LIETUVOS KRIMINALINĖS POLICIJOS BIURAS

DĖL GARSO IZOLIACIJOS ĮRENGIMO DARBŲ VIEŠOJO PIRKIMO

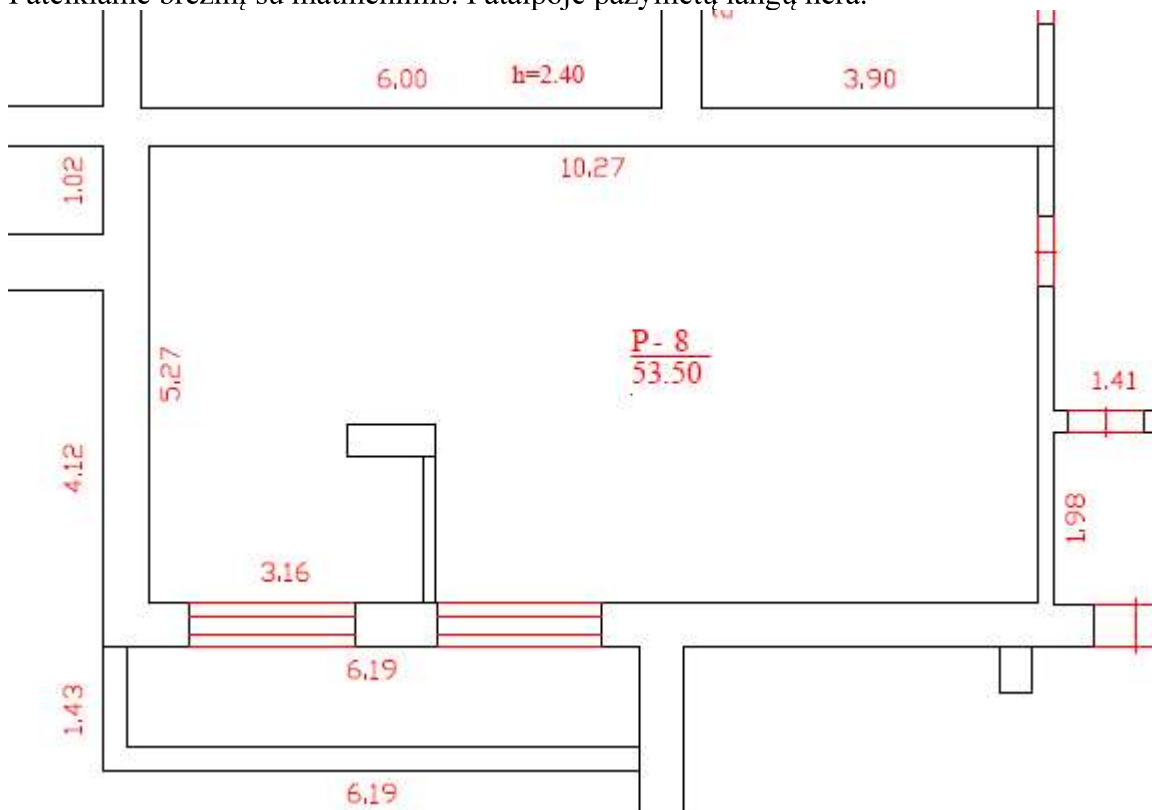
3 paklausimas: „Prašome pateikti esamos būklės aprašymą / nuotraukas (viršutinė ir apatinė sankaba, sienų apdaila, lubų konstrukcija, esamos apdailos tipas) arba brėžinius su matmenimis.“

Atsakymas į 3 paklausimą: P-8 patalpoje pakabintos „Amstrong“ tipo lubos, sienos mūrinės, nudažytos neutralia spalva, grindų danga PVC linoleumas ir iš PVC linoleumo padaryti sienų užleidimai.

Pateikiame brėžinį su matmenimis. Patalpoje pažymėtų langų nėra.
